Date : Mercredi 06 Mai 2026 14:27
Objet : Fw: [LIMAGRAIN] CR Revue terrain Still/MLX

Ci joint le CR de visite commune Still / Mecalux de l'installation convoyeurs du 29/05 réalisée à la demande de Mecalux, en présence de Cyprien Allard (Still), Sébastien Varenne, Abdennaim Autoghza et moi même.

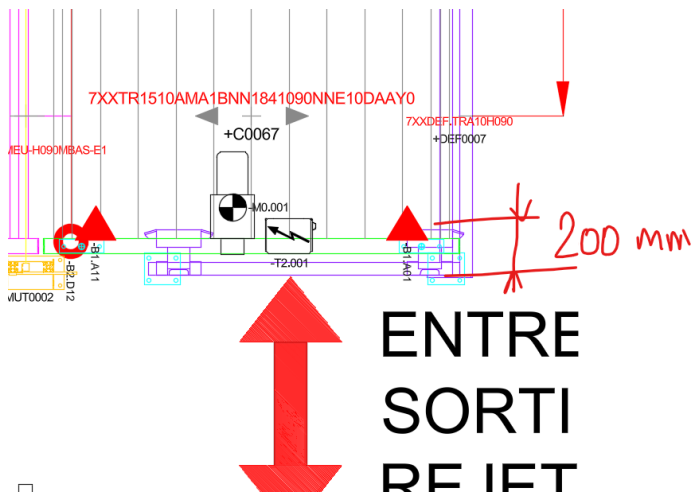
- Zone Ouest : Les défenses qui possèdent les avaloirs ont une barre de renfort avant de 55mm d'épaisseur , donc non conformes: action Mecalux d'identifier une adaptation des défenses :

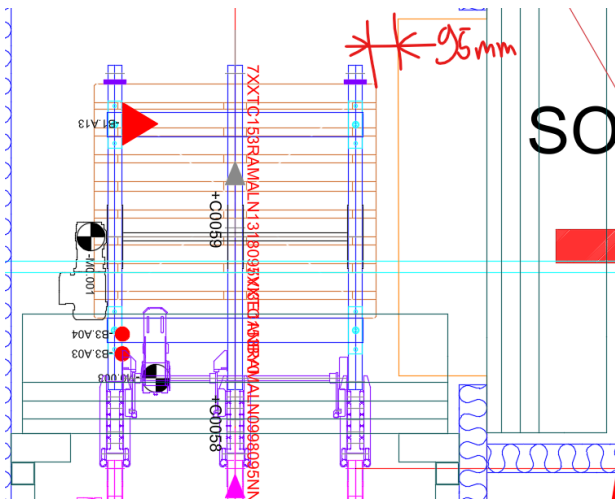
- Zone Est : La prise/dépose latérale prévue sur le coté est a priori impossible en l'état, déport de ~200 mm, (~120 mm sans la défense), **Action still d'identifier un moyen d'augmenter la distance entre mât et bord palette :**

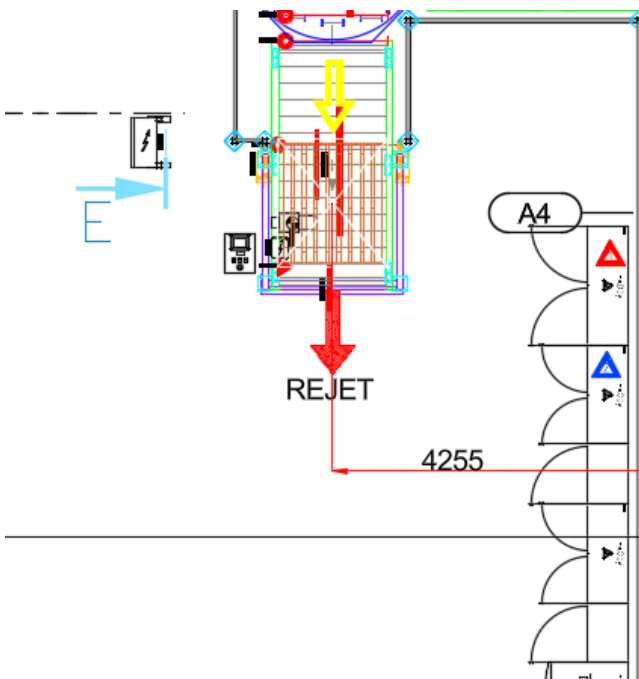
- Il est possible que nous aurons le même problème sur le SAS7 sur lequel le bord de la dalle semble trop éloigné du bord de palette (95mm) : **Mesure réelle à confirmer par Mecalux lors de l'implantation des éléments (@Abdennaim)**
